作業	製品名	組立図番	仕様書 No.	色	備考
B	AC-F07HG10	A23-0392C	K-2038	灰	
A	AC-F07HB08	A23-0392B	K-2038	黒	
第三角法		尺度	一般許容差	名称 アウトレット AC-F07 ハンダタイプ 外形図	
		2/1	±0.3		
設計	製図	検図	承認	記号	部門コード
'09.01.30	'09.01.30	18.12.01	18.12.01	R 23	整理番号
松原	松原	塚越	塚越		0916

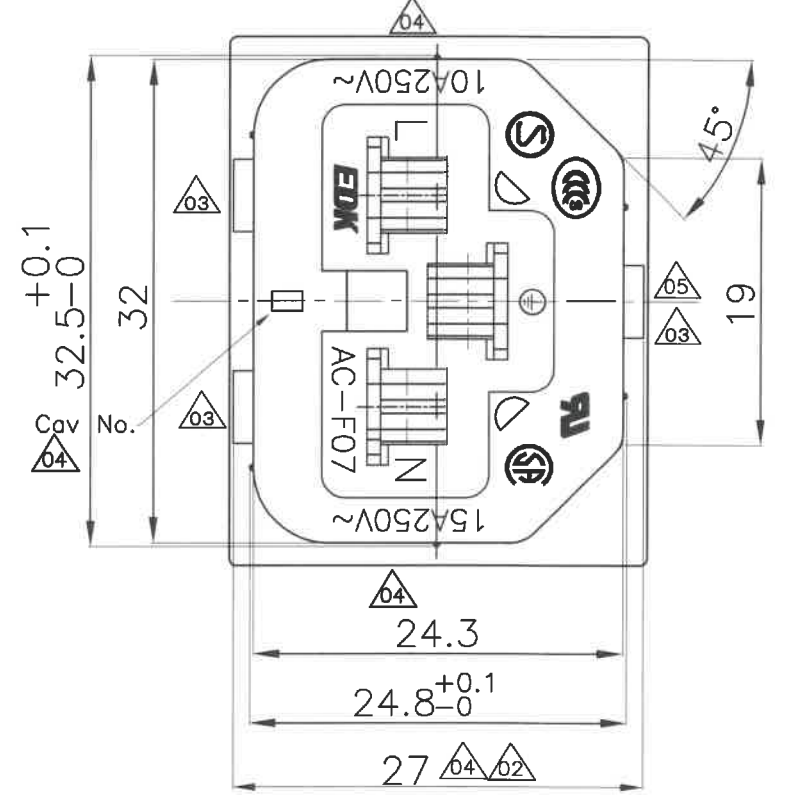
記号	来歴	年月日	氏名
△01	寸法公差変更(5.9±0.1→5.7±0.1) 公差変更(18.2±0.3→18.2±0.2) 寸法変更(5→4)	'11.05.26	川口
△02	寸法追記	'11.05.26	川口
△03	形状変更	'11.05.26	川口
△04	A・B 板厚寸法追加 公差訂正(27.8 ₃ →27±0.3) 寸法追加(3)、刻印追加(CavNo. L、N)	'15.11.30	塚越
△05	アース刻印変更	'18.12.01	塚越
